“Proyecto Solar Rio Hato”

Eolonica, S.A.

Documento de Respuesta a Nota

DEIA-DEEIA-AC-0122-2606-2023

Anexo 1. Plano General de Implementación

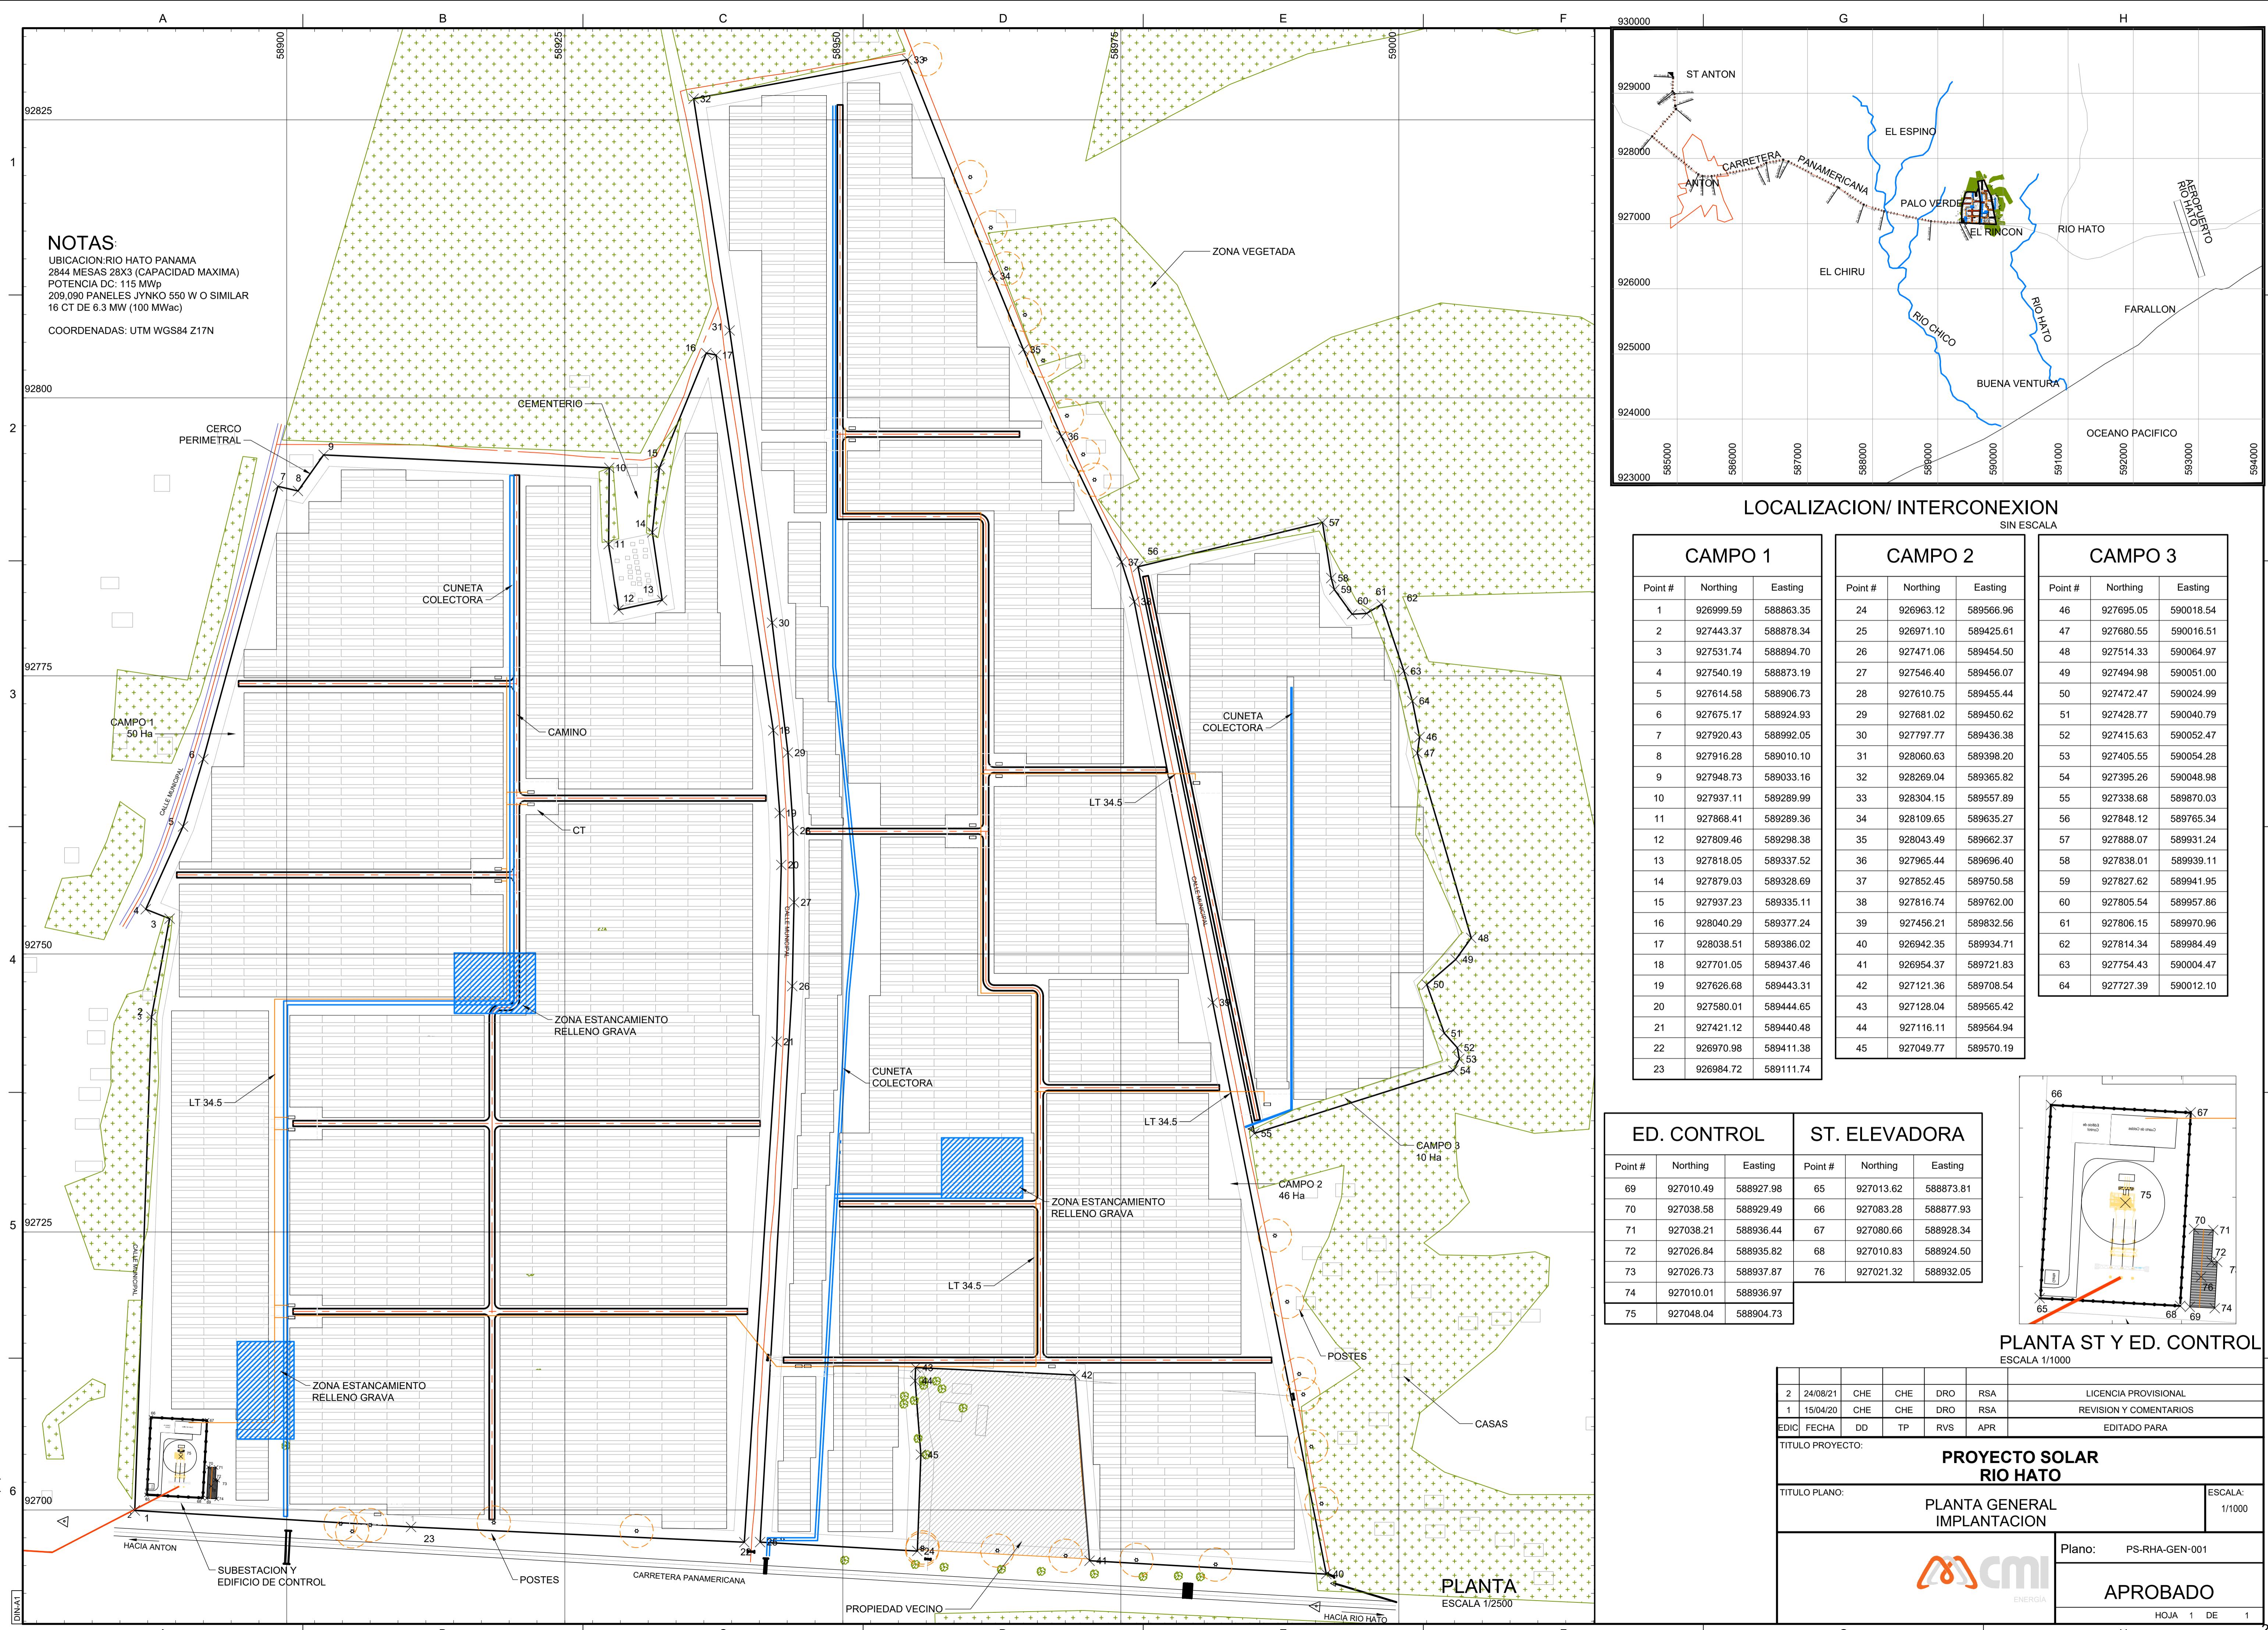
1. En la página 37 del EsIA, punto 5.0 DESCRIPCIÓN DEL AMBIENTE, OBRA O ACTIVIDAD, se indica "[...] El Proyecto se desarrollará en dos etapas de 50 MW cada una en una porción de un terreno con un área aproximada de 107.93 Ha, de las cuales
 - a. Aclarar la superficie total a utilizar para el desarrollo del proyecto.
 - b. Presentar las coordenadas de ubicación UTM de la superficie total a utilizar, e indicar las fincas que conforman dicha superficie.
 - c. Representar gráficamente en plano, las fincas y las superficies a utilizar de cada finca para el desarrollo del proyecto.

R/. El proyecto será desarrollado sobre 11 fincas privadas, cuya documentación legal fue presentada al momento del ingreso del EIA, estas 11 fincas forman un grupo de 3 polígonos a los cuales se les denomina “Campo 1”, “Campo 2” y “Campo 3”, estos tres campos forman un área total de 105.28 ha.

Ver en el anexo 1 y 2 planos del proyecto.

Anexo 3. Plano de Caminos

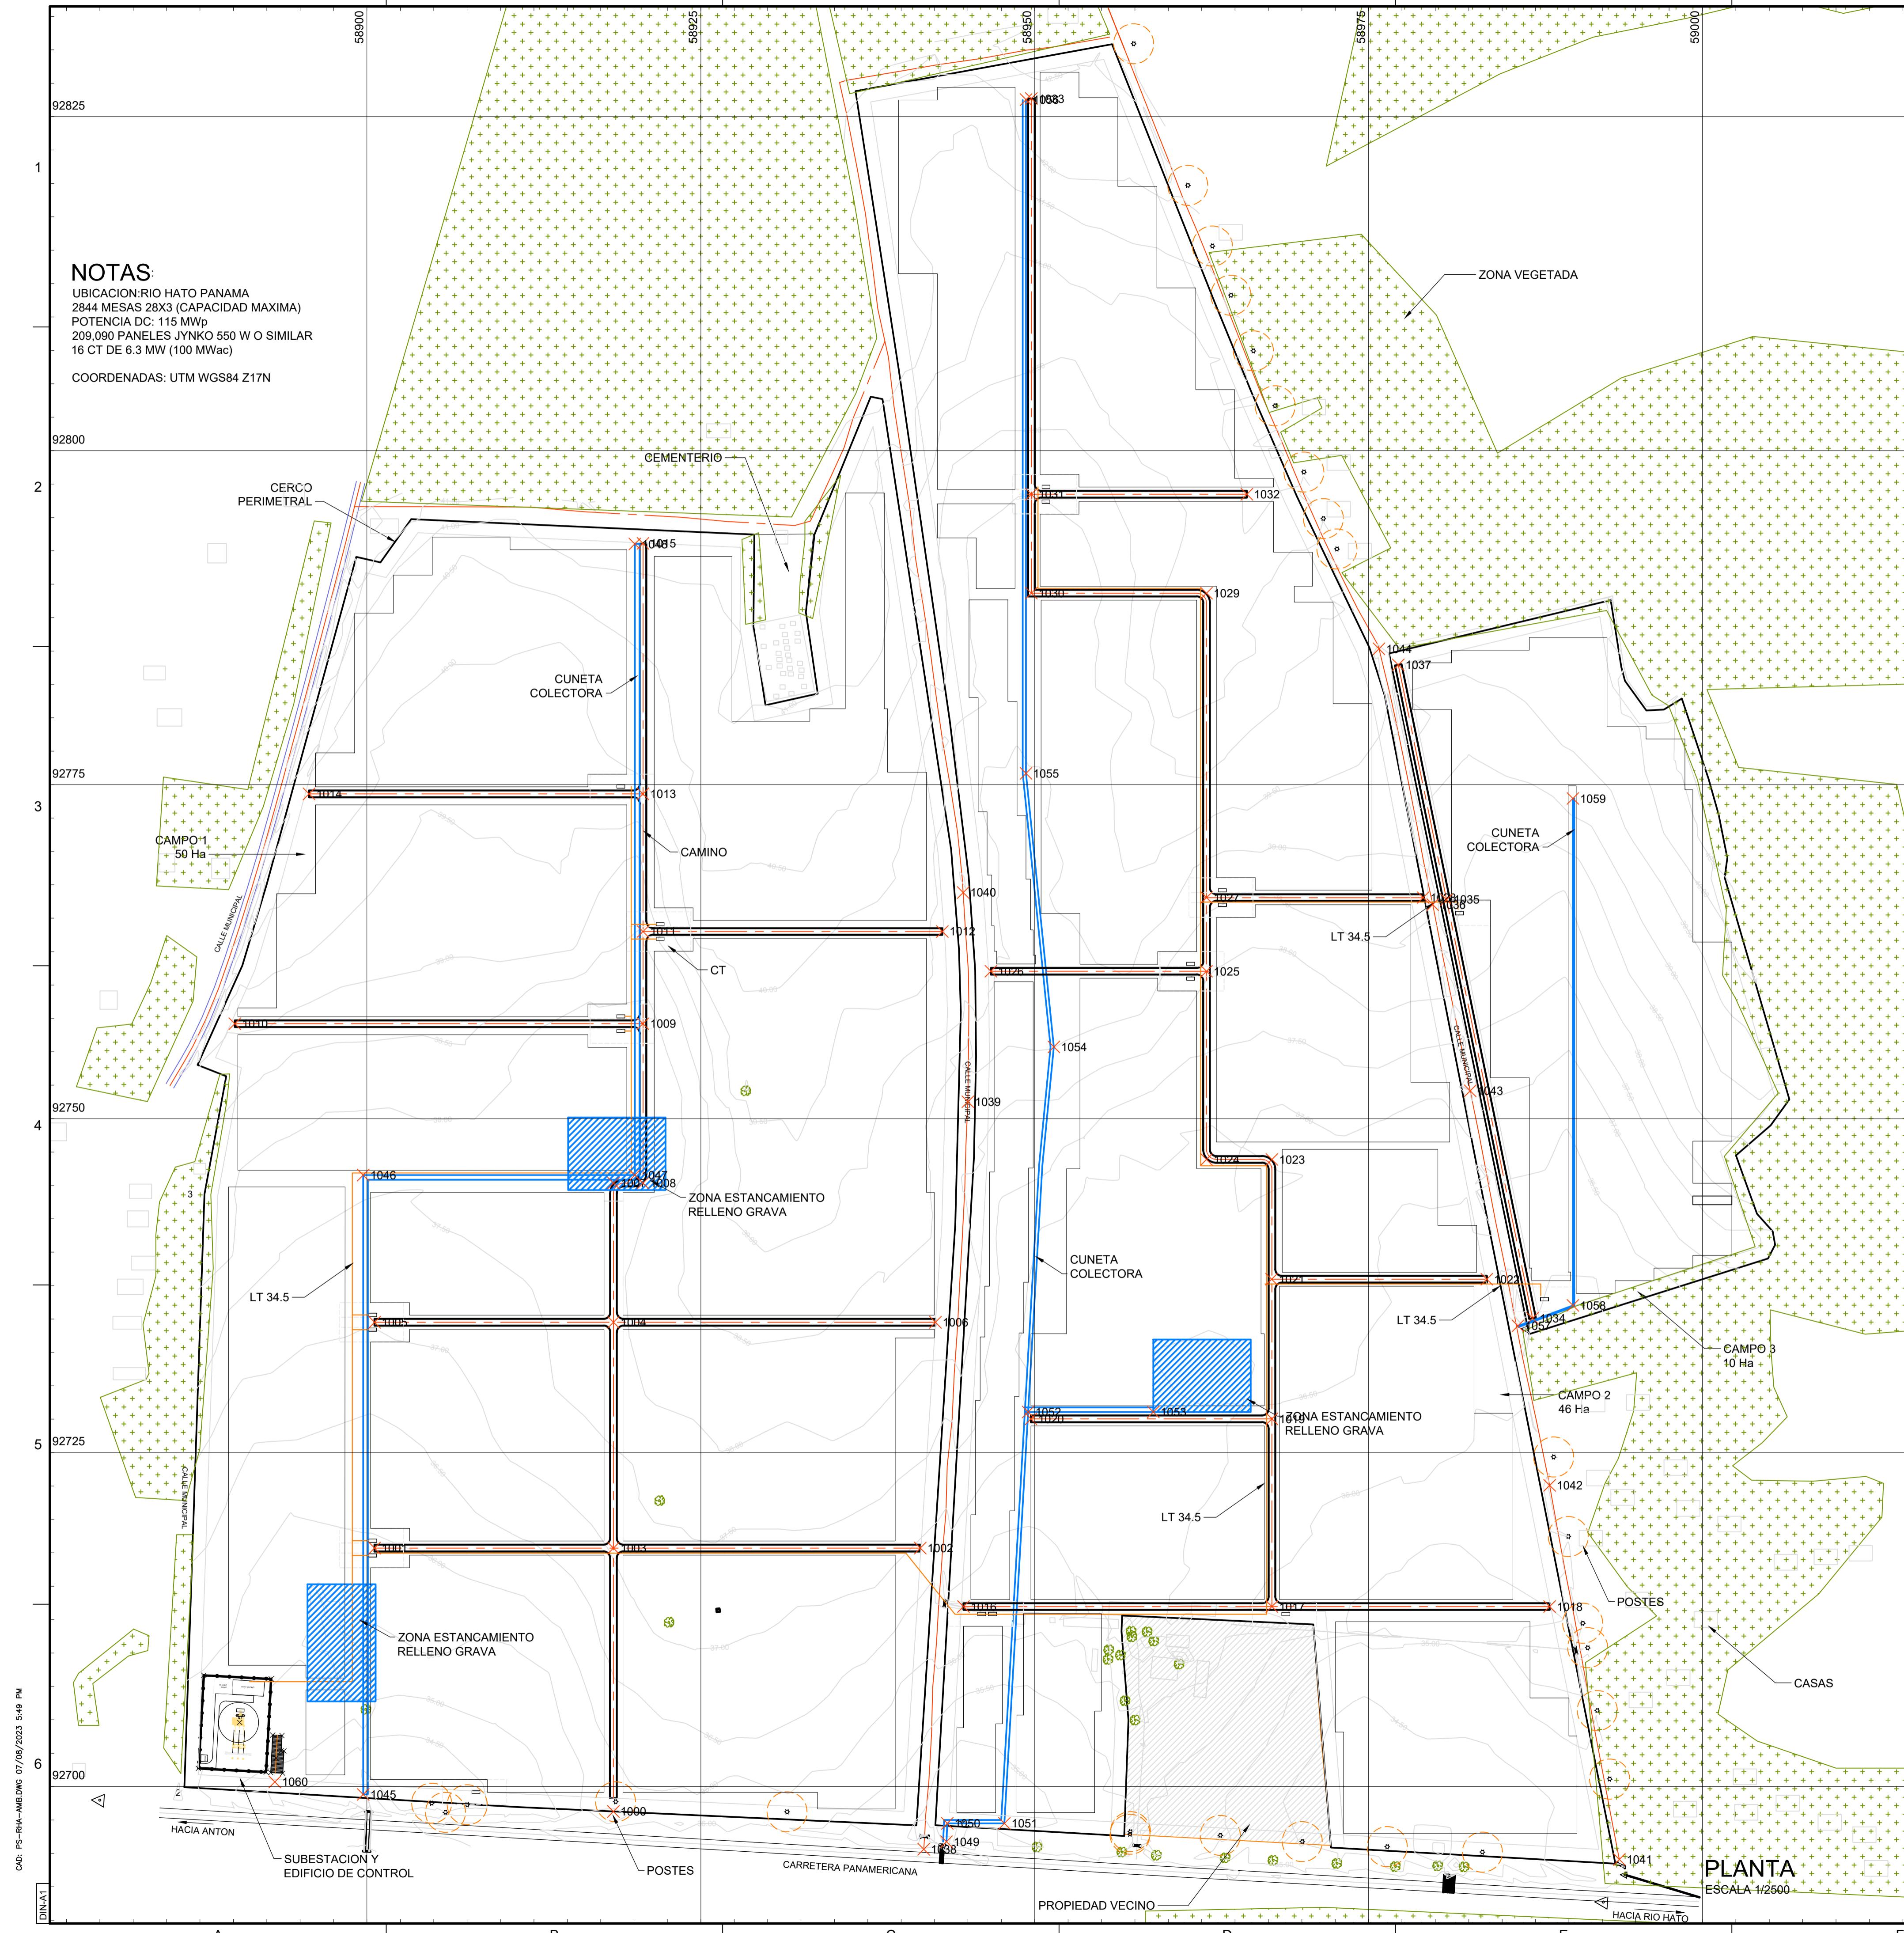
- Presentar coordenadas UTM del alineamiento de caminos internos correspondiente a los 13,000 metros lineales.

- c. Presentar coordenadas UTM de los caminos a mejorar e indicar la longitud, en caso de ubicarse fuera de la huella del proyecto deberá presentar:
 1. Certificado de propiedad de la finca o fincas, autorización por parte del propietario para su uso y cédula de identidad personal (ambos documentos debidamente notariados). En caso de que el propietario de la finca sea una empresa, adjuntar certificado de persona jurídica.

R/. Las coordenadas del alineamiento de los caminos internos y los caminos a mejorar se presentan a continuación:

Ver anexo 3 Planos de caminos.

Es importante destacar que con este diseño el total de metros lineales de caminos internos nuevos sería de 5492 m y que los caminos a mejorar serían 1641 m lo que da

un total de huella para caminos de 7133 m. Se aclara que los caminos a mejorar corresponden a las servidumbres publicas que dan acceso a las propiedades y que serán readecuadas para el paso de los vehículos.

Mapa de Prospección Arqueologica

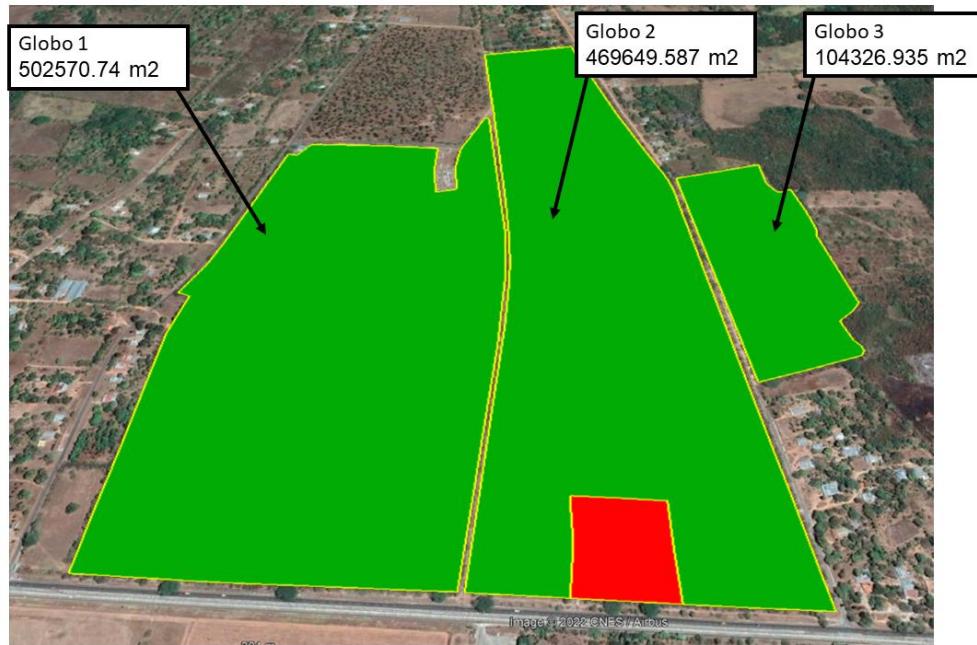
- a. Anexar el plano a escala y georreferenciado del proyecto con los puntos de coordenadas UTM tomados en la prospección superficial y sub-superficial (recorrido y sondeo) del terreno versus los impactos proyectados.

El Informe de prospección arqueológico se presentó en original y a color en la versión impresa al Ministerio de Ambiente, sin embargo, en la versión digital se presentó una versión en blanco y negro la cual no se puede apreciar las fotografías de la prospección, por lo cual se presenta en el Anexo 4. el informe de prospección arqueológico a color y el mapa a escala donde se pueden observar las prospecciones realizadas.
